TILSVAR TIL KOMMENTAR FRA SKAARA ARKITEKTER DATERT 18.03.2019 TIL VÅR KLAGE AV 21. FEB.
2019, SAK 15/46679 - 19/15833/NLUG

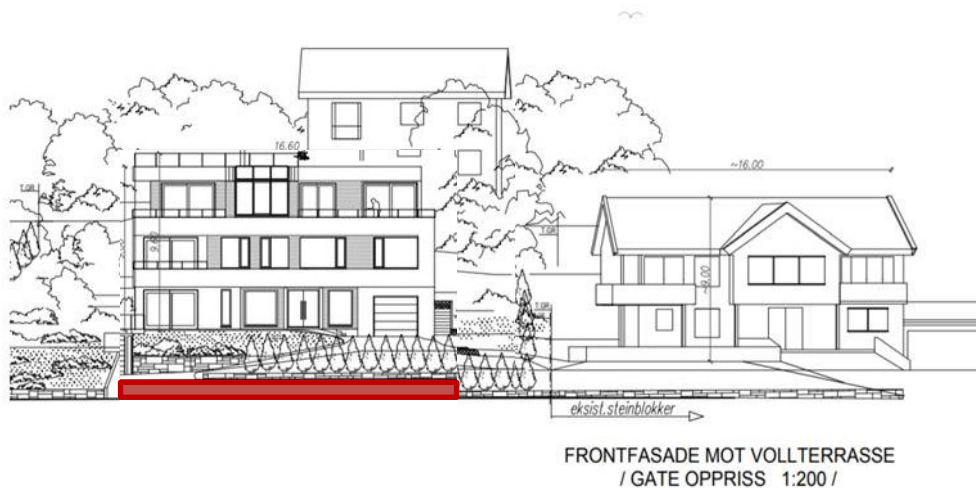
Endringstillatelsen vil gi større endringer enn det som fremkommer av Skaaras siktanalyse. Vedlagt ligger en ny visualisering av faktiske forhold som bedre belyser effekten flyttingen har. Skaara Arkitekter forutsetter at utsyn fra sør side av Voll Terrasse er i retning sør-øst. Det faktiske utsynet er betraktelig større enn det analysen tar utgangspunkt i og fremstiller. Gammel plassering medførte at spisestue hadde tilnærmet fri sikt mot sør, ca 150 til 210 grader. Ny plassering medfører at utsyn reduseres til ca 150-180 grader (sør).

Skaara Arkitekters analyse og fremstilling er feil og gjenspeiler ikke faktiske forhold. Utsyn fra spisestue mot sør reduseres adskillig mer enn det arkitektens siktanalyse forsøker å fremstille.

Justert oppriss:

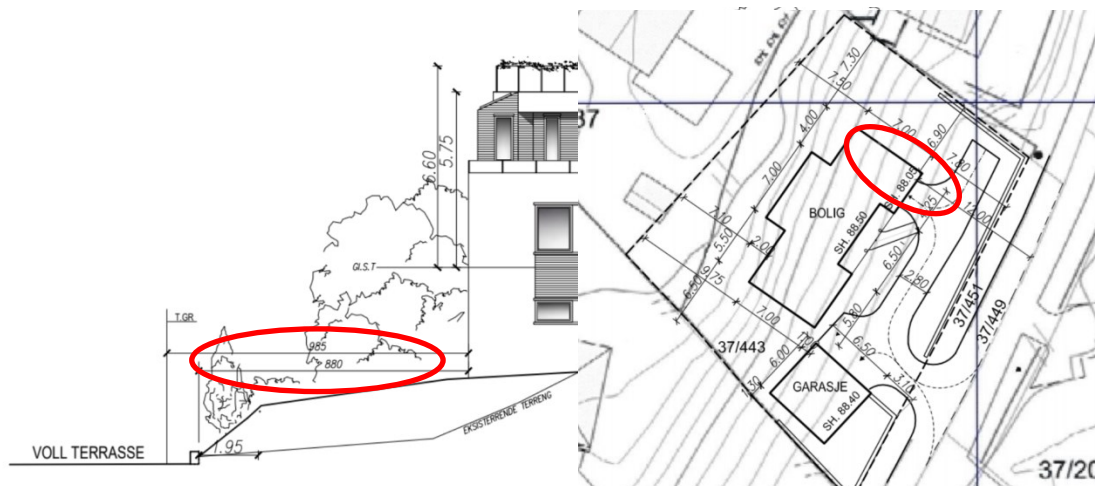
Vi ønsker også å tilføye en bekymring vedrørende tegninger benyttet under søknad til endringstillatelse. Den etablerte grunnmuren ser ut til å medføre at bygget plasseres adskillig høyere (ca. 1 meter) enn det som fremstilles av oppriss. Fasadetegning øst ser ut til å være basert på feil avstand til støttemur. Fasadetegning viser 8,8m og situasjonskart viser 7,8m. I tillegg er snitt AA ikke oppdatert med ny plassering. Det stilles spørsmål ved hvordan kommunen skal kunne føre kontroll med en byggeprosess uten oppdaterte tegninger.
